**Avis délibéré de l’Autorité environnementale
sur le dossier de démantèlement de l’INB 92 :
Phébus à Saint-Paul-lès-Durance (13)**

n°Ae : 2021-46

Avis délibéré n° 2021-46 adopté lors de la séance du 21 juillet 2021

Figure 6 : Planning prévisionnel du projet. (Source : dossier)

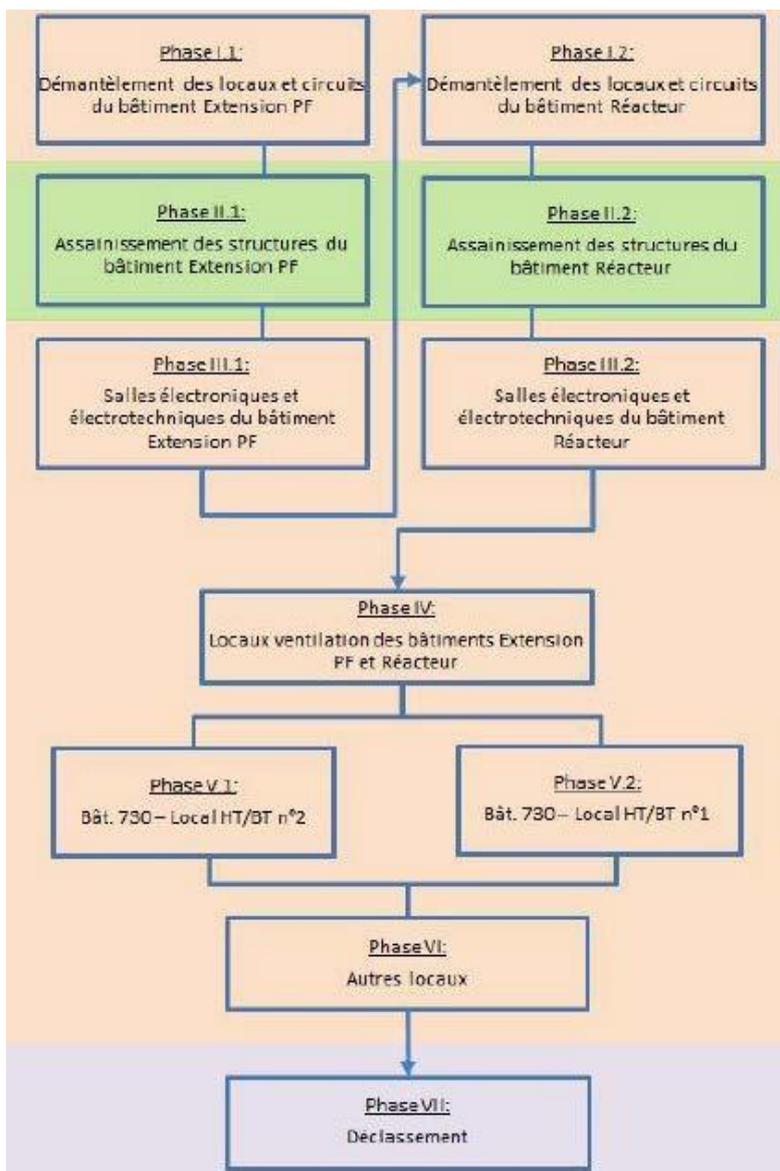
En l'espèce, le CEA a fait le choix de différer le démantèlement en instaurant une « période de surveillance » de 5 ans à compter de l'entrée en vigueur du décret de démantèlement. En outre, alors que le démantèlement du bâtiment extension PF nécessite 8 ans, tout comme celui du bâtiment réacteur, le planning intègre des marges importantes : en supposant une autorisation en 2023, la fin est planifiée pour 2056 (cf. figure 6 supra), au lieu de 2044 sans compter les aléas, et même 2039 sans compter la période de surveillance.

Si l'anticipation et la prise en compte d'aléa techniques ou procéduraux est de bonne gestion, il conviendrait toutefois de justifier l'importance des délais supplémentaires au regard des dispositions du code de l'environnement.

L'Ae recommande de mieux justifier la durée de 33 ans prévue pour le projet et d'examiner les possibilités de réaliser les opérations sur une durée plus proche des 16 ans présentés comme nécessaires.
